Bilaga BN .4 vindkraft

Sydsvenskan fredag 9/3: Vindkraftverk utanför Dalby kyrka, 145 m högt. Högre än Lillegrunds jättar. Är det sant? Jo, tar man fram BN föredragningslista 15/3 står det där som ärende 4. Hur är det möjligt? Mer än rubriken kan man inte läsa sig till. Ett misstag? SBK har uppenbarligen inte avvisat ansökan. Vill att BN skall besluta. Vad är SBK förslag? Ett ja?

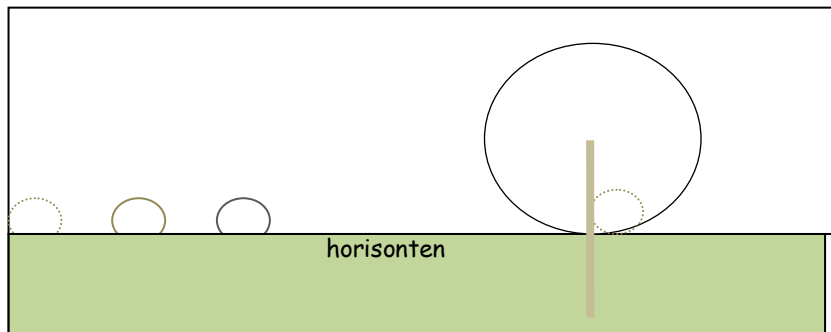
SBK informerar att vindkraftverket har två tredjedelar av höjden, hela snurrar, ovanför horisonten (50 m under, 100 m över).

Det visuella intrycket blir som i min figur. Plus att det snurrar. Det vår sinnesapparat är inställd att reagera på. Vi är skapta sådana. Självbevarelsedrift. Rörelse drar uppmärksamhet till sig. Fokuseras.

Diametern på snurrorna vid horisonten uppfattas som en fjärdedel av den aktuella.

Vinklarna från ögonpunkt vid Dalby kyrka är tämligen riktiga. Bilden är ca 30° synvinkel, ögats halva synfält

(sid 184) Områden för framtida vindkraftverk i grupper söder om Stora Råby(G) och sydväst om Dalby(H) utgår i sin helhet,

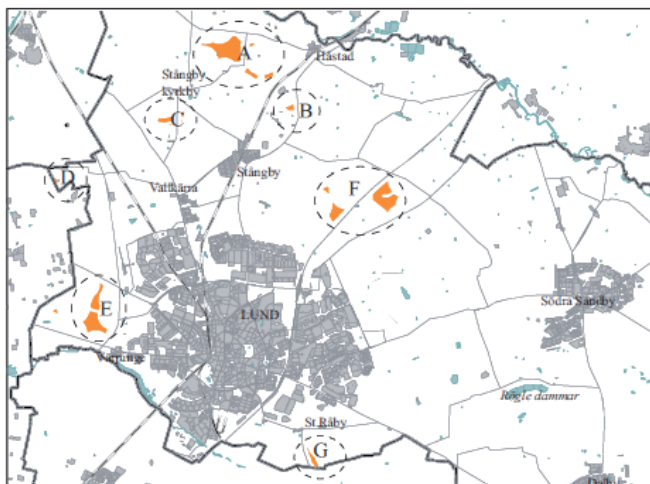
I förarbeten till ÖP2010 finner man(=?) några områden i kommunen lämpliga för vindkraft. I behandlingen av ÖP-förslaget anses två av områdena olämpliga av hänsyn till kulturmiljön. Beslut i ÖP: "**de utgår i sin helhet**".

Inte att kommunen tog bort område H därför att det låg i ett värdefullt kulturlandskap.

Ges det lov till detta. Vad blir konsekvenserna? Hur kan man sedan neka fler? SBK argumenterar i praktiken för att flytta område H som utgick ur ÖP2010 till landskapet söder om väg 11.
